3	-	Зам.	1003-15									
Изм.	Кол. уч.	Лист	N докум.	Дата	Изм. внес.	Проб.	Нач.	БКП-2	Гл. спец.	Н. контр.	ГИП	
												NW2P.D.120.2.0UJA&&. &&&&&. 011.DC.0014
ГИП		Серегин										НОВОВОРОНЕЖСКАЯ АЭС–2 С ЭНЕРГОБЛОКАМИ №1 И №2
Н. контр.		Семина										
Гл. спец. ГТУ		Зозо										20UJA. Реакторное здание.
Нач. БКП-2		Белохин										Кровля купола СПОТ (UJC)
Гл. инж. БКП-2		Иванов										Стадия
Нач. ОАР		Еременко										Лист
Проб. нач. гр.		Павлова										Листов
Вед. арх.		Егорова										Р
												1
												3
												Общие данные
												АО "Атомэнергoproект" Москва 2015

НОВОВОРОНЕЖСКАЯ АЭС-2 С ЭНЕРГОБЛОКАМИ №1 И №2

20UJA. Реакторное здание. Кровля купола СПОТ (УЖ)

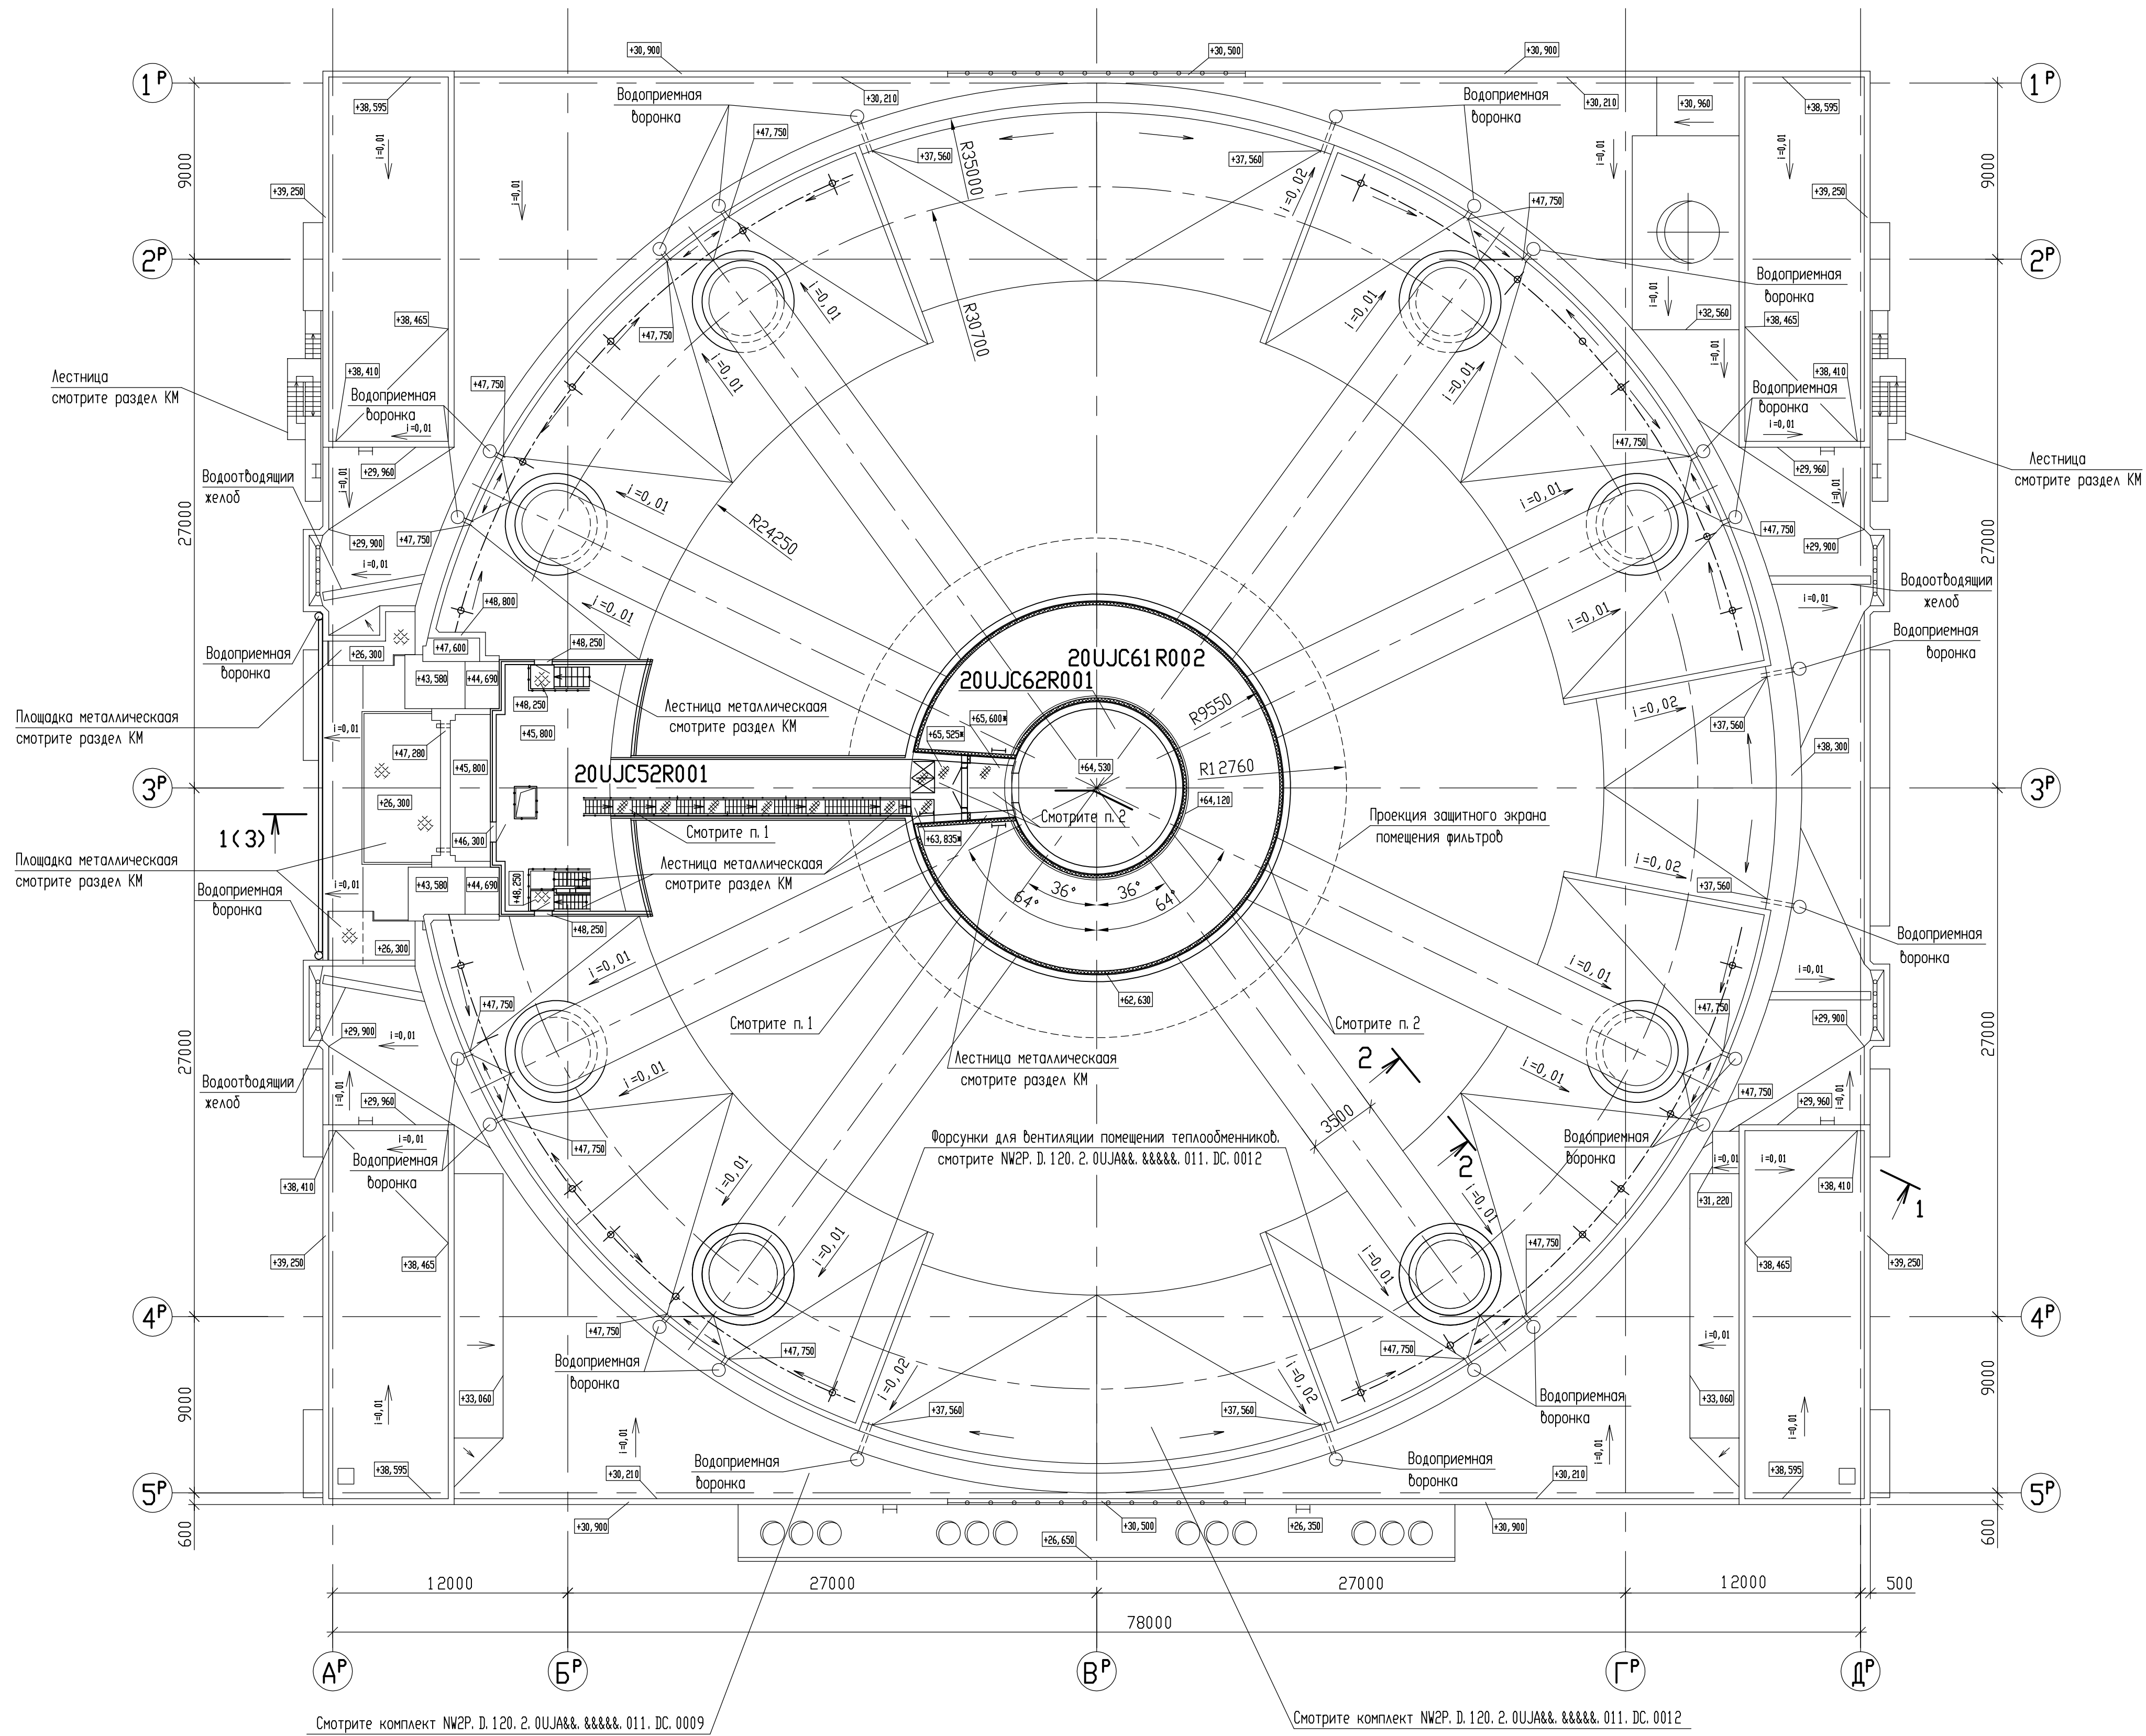
15 Изменение 2 внесено во все листы комплекта:
лист 1 – внесены изменения в ведомость объемов работ и в ведомость ссылочных и прилагаемых документов, внесен в общие указания дополнительный пункт с перечнем изменений.
Лист 2. – изменена конфигурация металлической лестницы, выполнена перекомпоновка помещений 20UJC52R001, 20UJC61R001, 20UJC61R002, 20UJC62R001, аннулирована дверь 20UJC61AB001 ДМ/90.200 и установить люк в перекрытии помещения 20UJC61R001, заменены ворота VW-1,5/200.200 на дверь DW-1,5/150.200, выполнен план полов помещения 20UJC62R001 отдельным фрагментом, показаны места установок форсунок для вентиляции помещений теплообменников.
лист 3 – выполнен разрез 1-1 в соответствии с изменениями см. л. 2, отредактировано сечение А-А и узел 1.

16 Изменение 3 внесено во все листы комплекта:
лист 1 – внесены изменения в ведомость рабочих чертежей основного комплекта, в общие указания внесен пункт с перечнем изменений 3.
Лист 2 – между помещениями 20UJC52R001 и 20UJC61R001 заменена дверь в помещении 20UJC62R001 удалены фундаменты под оборудование и приямок, помещения 20UJC52R001 и 20UJC61R001 изменили свое наименование.
лист 3 – в разрез 1-1 внесены изменения в соответствии с изменениями см. л. 2 и удалены крышные дефлекторы.
Корректировка сметной документации не требуется.
